TF 0.386 (Technikraumtür)

Türtyp 2.5.3.B T30-RS Änderung Brandschutz

Bundesamt für Bauwesen und Raumordnung	Referat BB_VF II 2 Straßen des 17. Juni 112 10623 Berlin Telefon 030 18 401 6100 Telefax 030 18 401 1270
BIV Nr. 05243		
Bauvorhaben Bundesrat - Anbau mit Besucherzentrum		
Standort Leipziger Straße 2		
1189*841 10117 Berlin		
Kurzbezeichnung Plan 344_DE011		
Material Innentüren, Holzwerkstoff		
Maßstab 1:20, 1:5		
Türtypen: 2.5.3.B - 2.5.3.B VORABZUG		
AKS-Schlüssel Hochbau D 1 0 1 1 7 L B V 0 0 A 3 4 4 _ D E 0 1 1 - 2 B - V - M D A		
Gezeichnet Planverfasser Hochbau		
HOCHBAU		
Datum 22.05.2023		
AKS-Schlüssel Gezeichnet Planverfasser TGA		
Datum		
AKS-Schlüssel Gezeichnet Planverfasser Ausführende Firma		
Datum

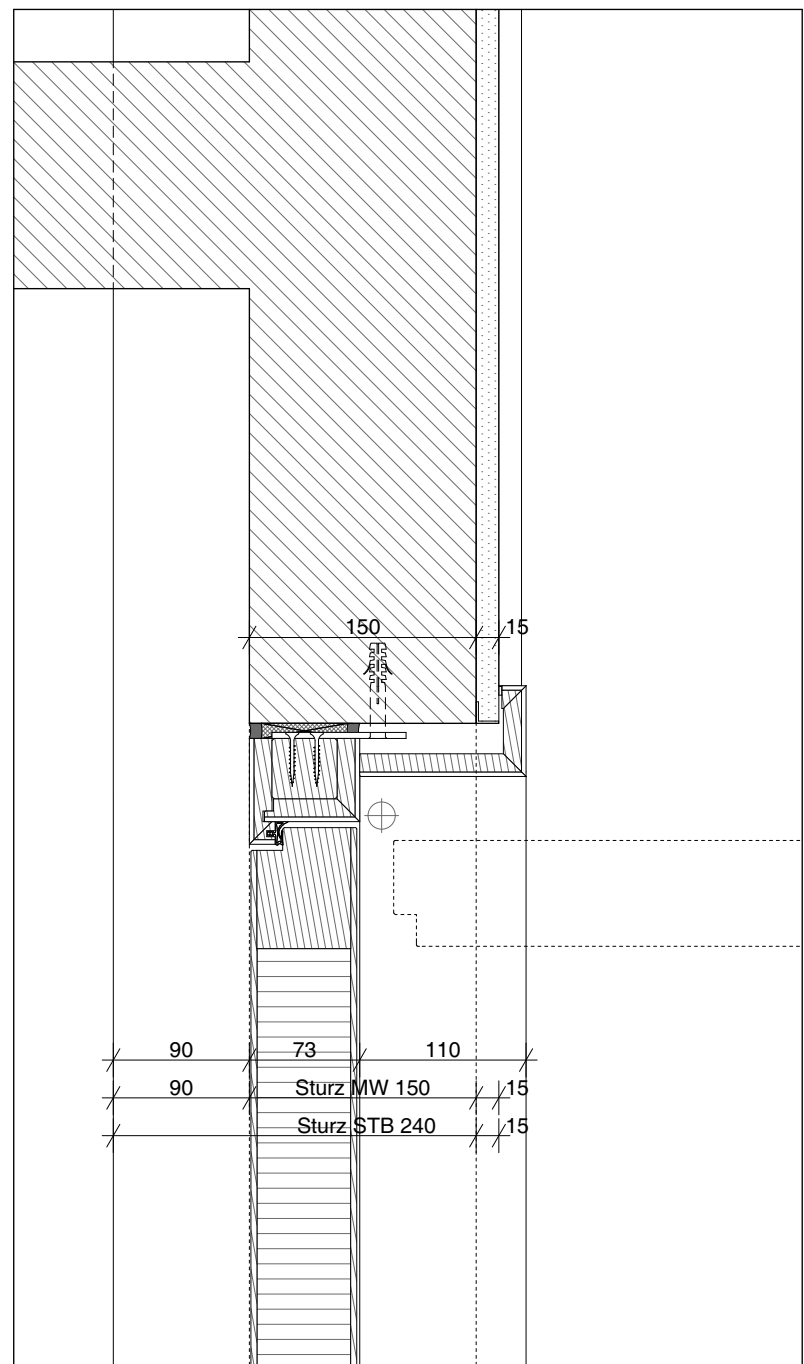
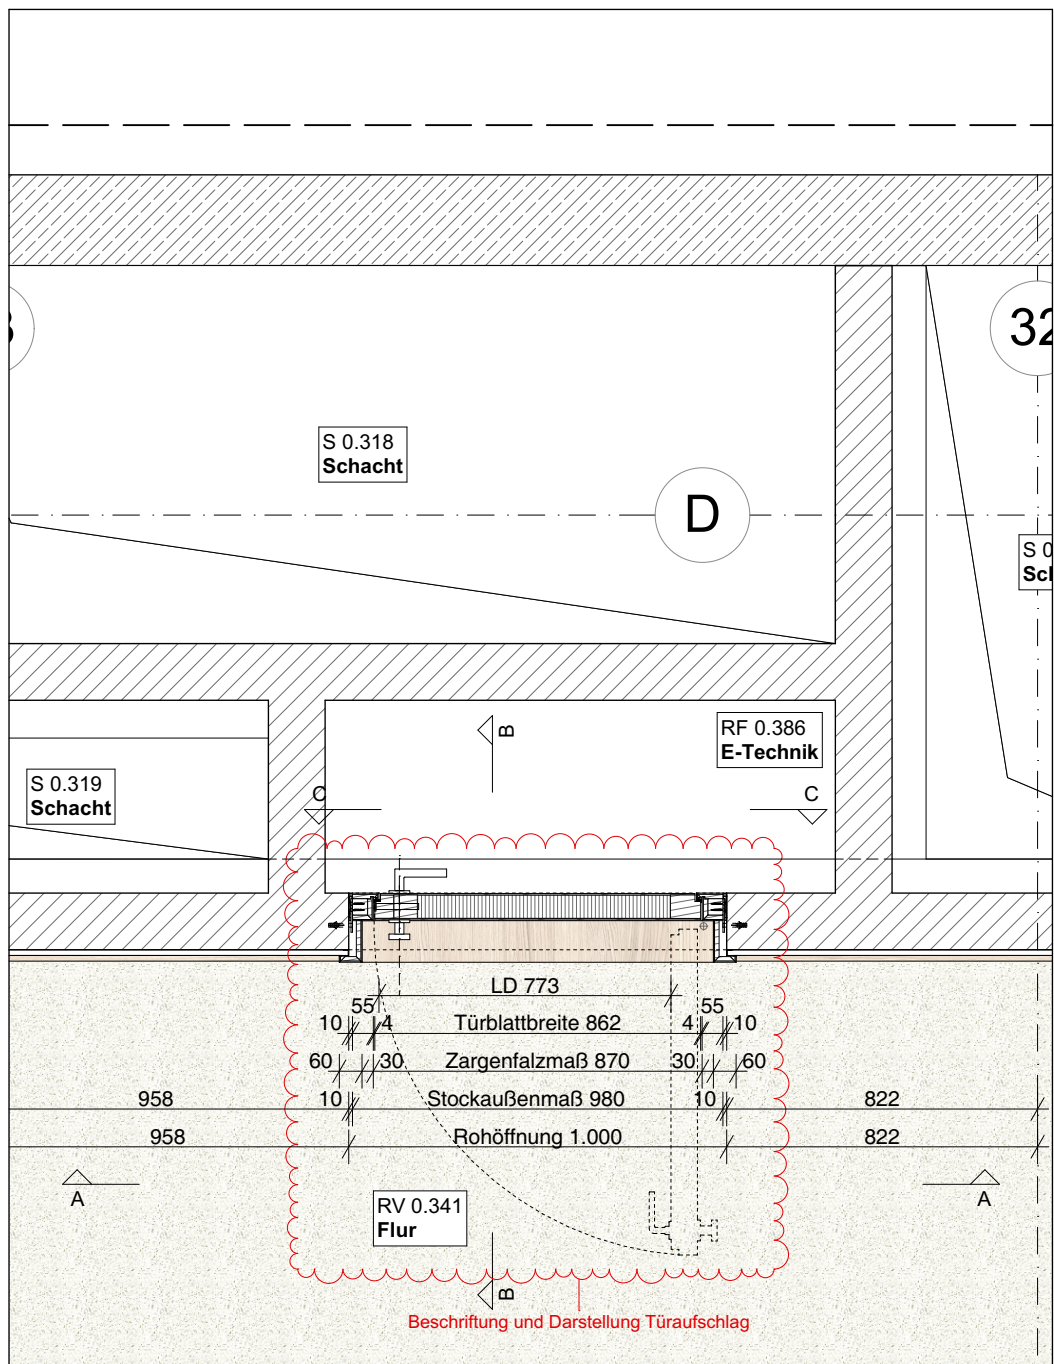
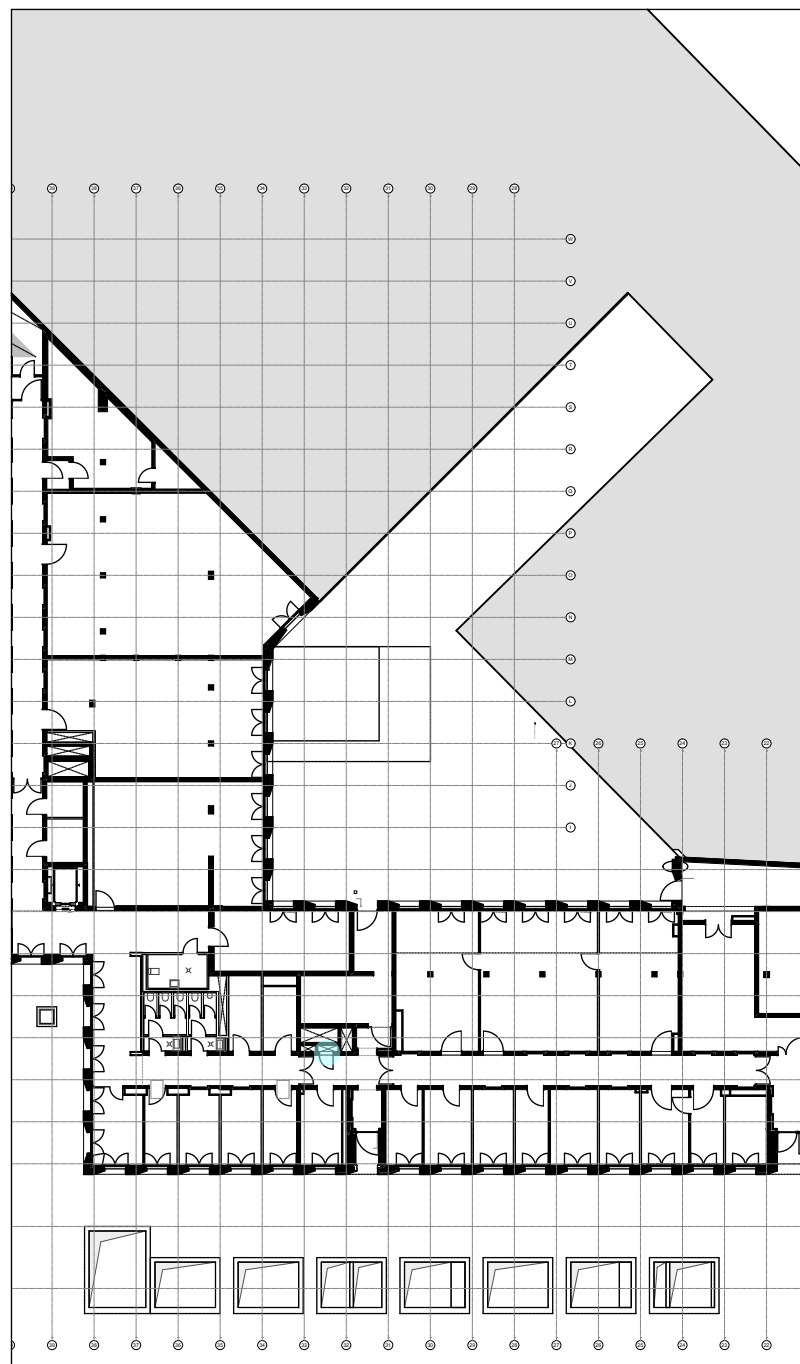
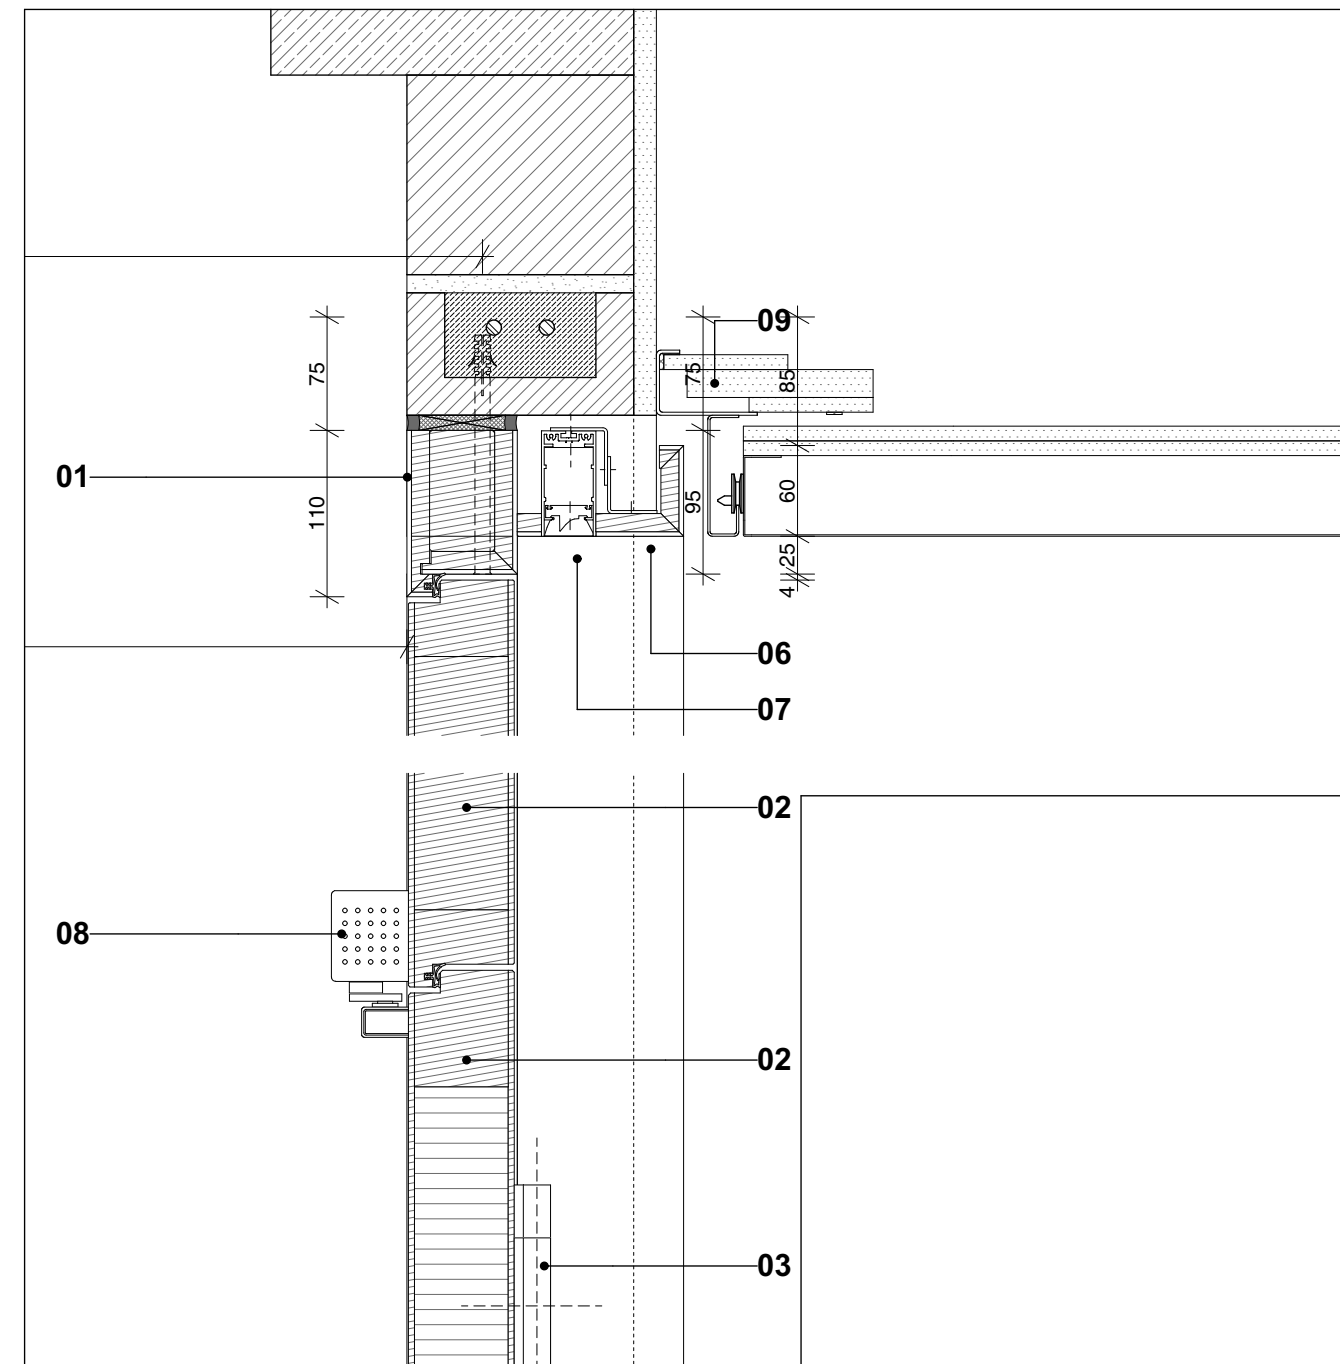
- Brandschutz:** - Änderung Brandschutz
- Türart:** - T30-RS Drehtürlösung mit Obertwende
- Zarge:** - Fallstoktzarge, 4-seitig, Holzwerkstoff, Schraubankerbohrung, Eckverbindung stumpf gestoßen, mit Leibungszarge, mit gegengefällter Obertwende, Oberfläche wie Türblatt, Ausprägung in Leibungszarge für integrierte linienförmige Leuchte gem. Bem.

TF 1.386 (Technikraumtür)

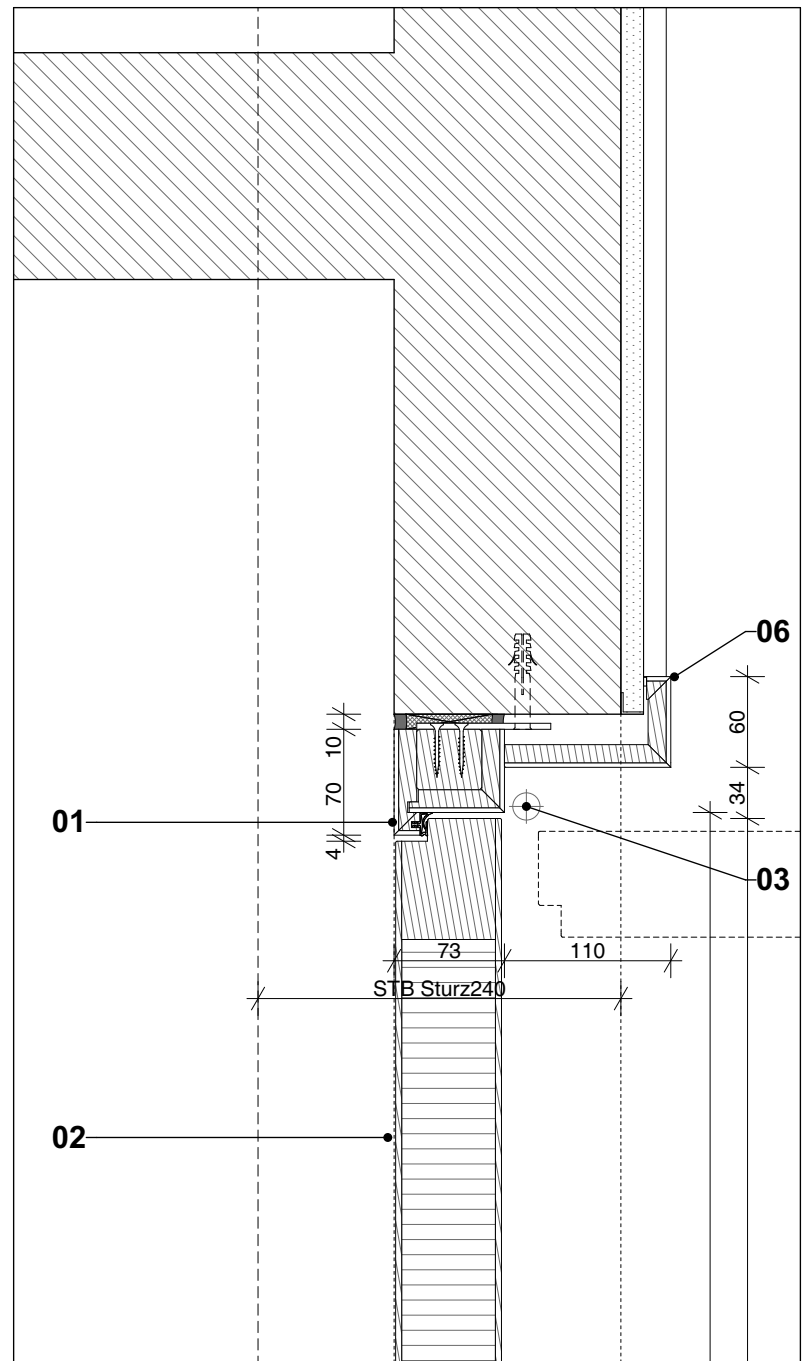
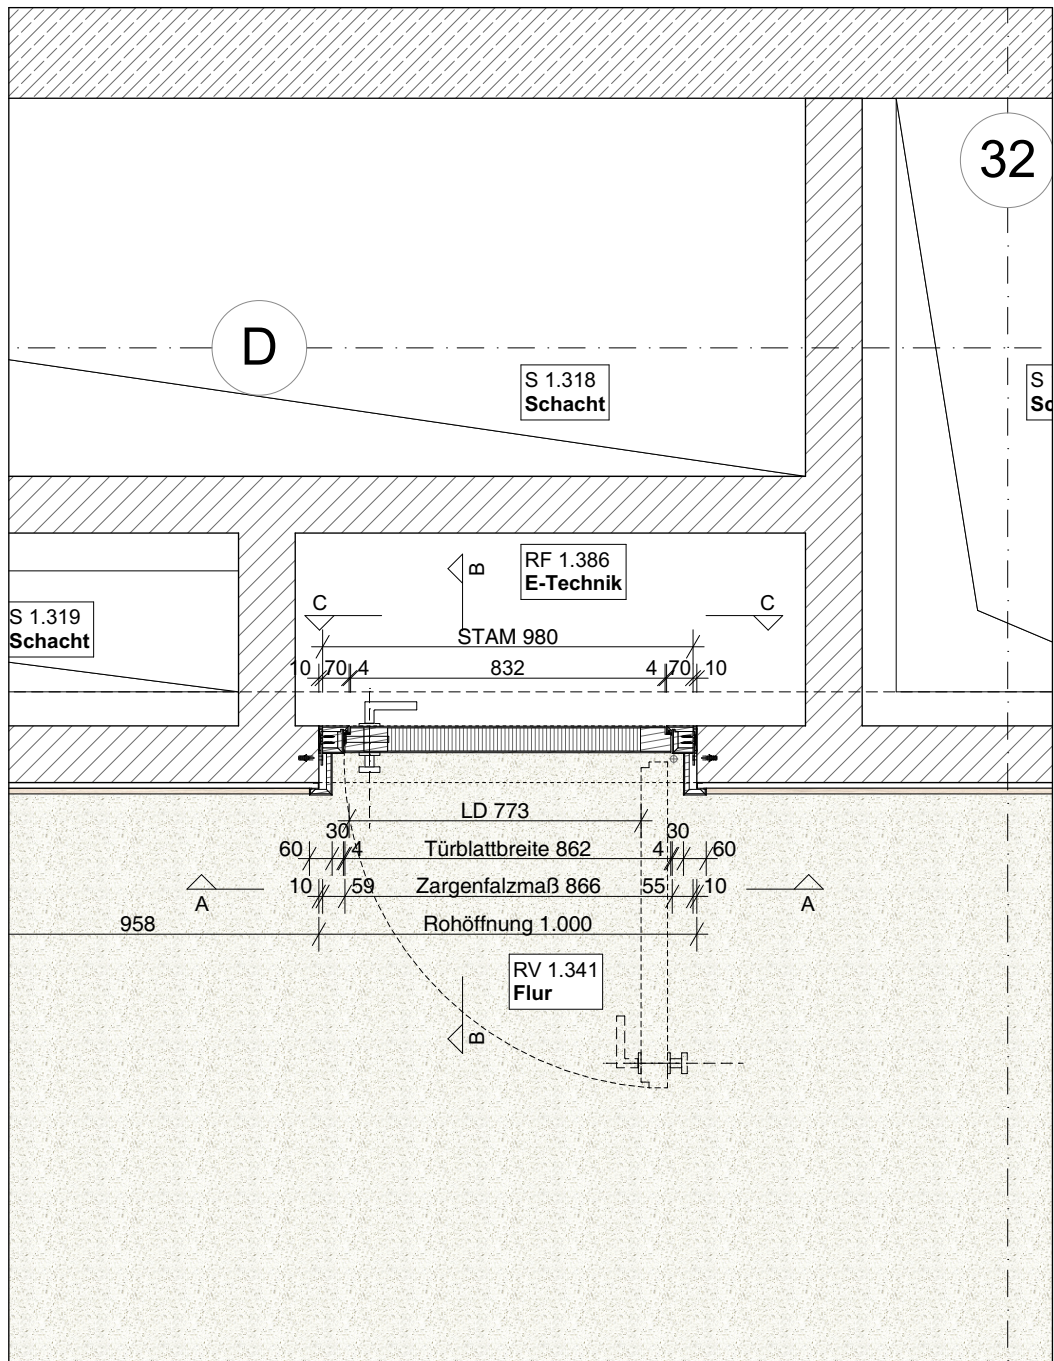
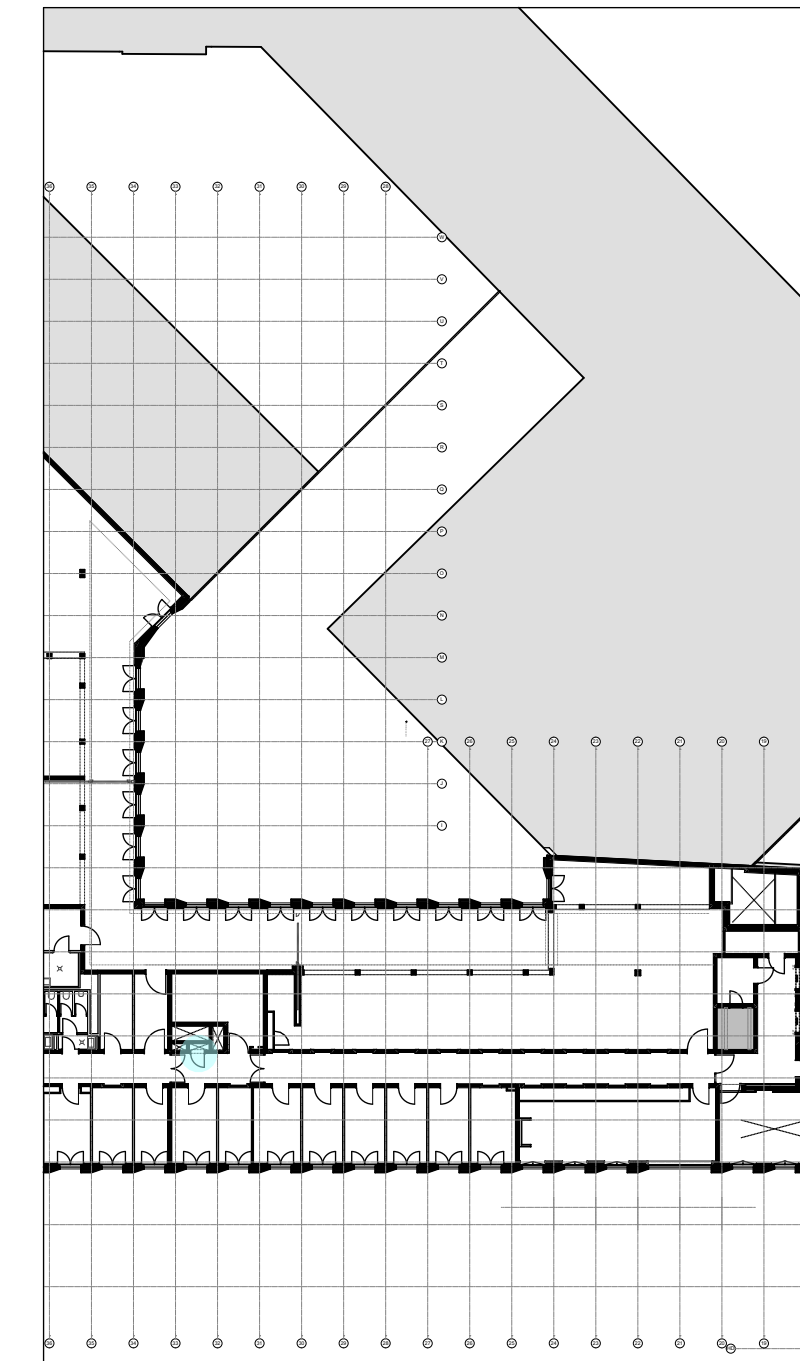
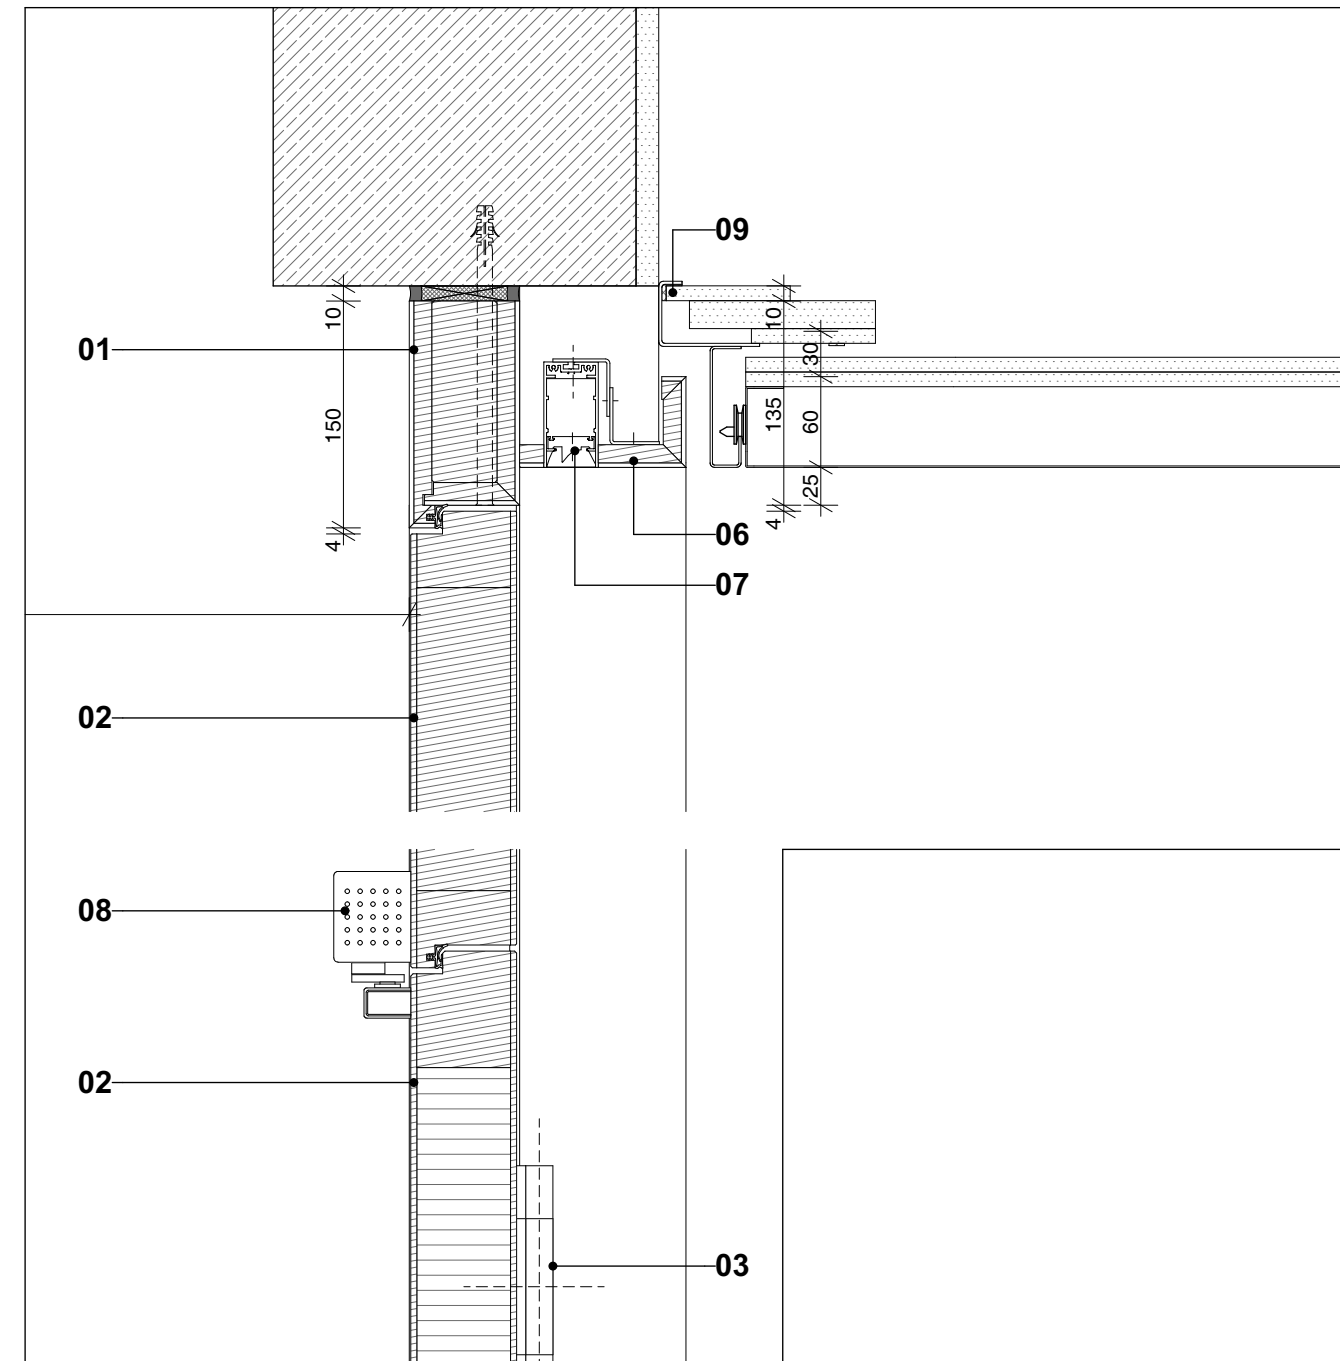
Türtyp 2.5.3.RS → **Änderung-Brandschutz**

- Brandschutz:** → **RS** → **Änderung-Brandschutz**
- Türart:** 4-flügeliges Drehlülgetür mit Oberbellede
- Zarge:** Fallstockzarge, 4-seitig, Holzwerkstoff, Schraubankerbefestigung, Einkerbung stumpf gestrichen, mit Leubungszarge, mit gegengefällter Oberbellede, Oberbellede wie Türblatt, Aussparung in Leubungszarge für integrierte linienförmige Leuchte am Bem.
